Service Information SI-AT01-008

Triebwerkswechsel ROTAX 912S/ Engine Replacement ROTAX 912S

Muster AQUILA AT01,
betroffene Werknummern: **ALLE.**

**Kraftstoffverteiler (Auszug aus Einbauhandbuch ROTAX® 912S –Serie)
fuel connection (Extract from Installation Manual ROTAX® 912S – Series)**

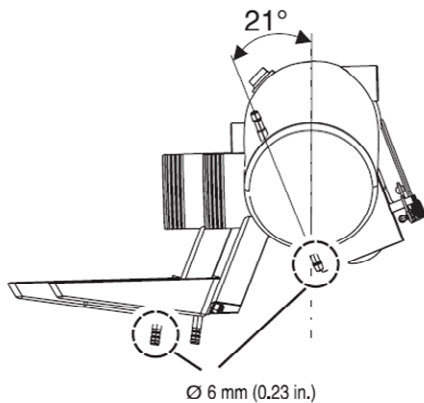
Serienmäßig seitens Rotax ist im Kraftstoffsystem eine Rücklaufdrossel von 0,35 mm vorgesehen. In der Aquila AT01 ist an dieser Stelle eine Drossel der Größe 0,25 mm eingebaut. Diese muss nach Triebwerkswechsel wieder installiert werden, da es anderenfalls zu Problemen in der Kraftstoffversorgung des Motors kommen kann.

Rotax serially uses an orifice with a size of 0,35mm (0.014 in.) in the fuel return system. An orifice with a size of 0,25 mm (0.01 in.) is used in the Aquila AT01 fuel system. This Aquila-orifice must be reinstalled after a replacement of the engine, otherwise a fuel pressure problem can be caused.

**Ansaugluftverteiler (Auszug aus Einbauhandbuch ROTAX® 912S –Serie)
AIRBOX (Extract from Installation Manual ROTAX® 912S – Series)**

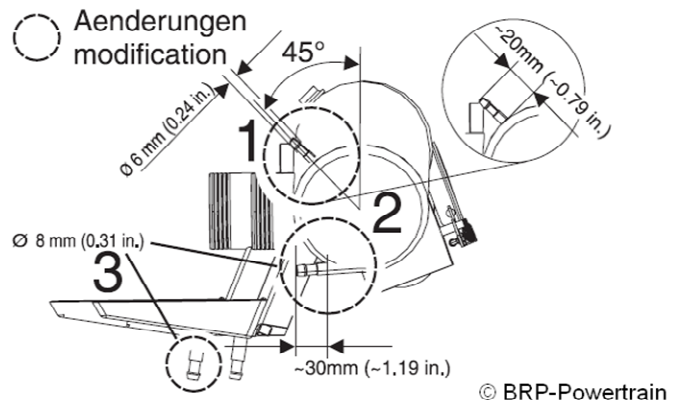
Ab Februar 2010 wird seitens Rotax ein modifizierter Ansaugluftverteiler verwendet. Dies führt seitens Aquila zu einer geänderten Ausführung der Drainage der Airbox und der Vergasertassen. Diese geänderte Drainageführung muss bei einem Triebwerkswechsel berücksichtigt werden.

Since February 2010 ROTAX has introduced a modified airbox. This change caused a change in the design of the drainage system for the airbox and the drip trays of the AQUILA AT01. This changed drainage system must be taken into account during engine replacement.

Das notwendige Teilesatz für die geänderte Drainageführung kann bei der Aquila Aviation by Excellence AG unter der Teilenummer: AT01-7000-012 bestellt werden.

The necessary parts for the modification of the drainage system will be supplied by AQUILA Aviation by Excellence AG as set. (P/N: AT01-7000-012).
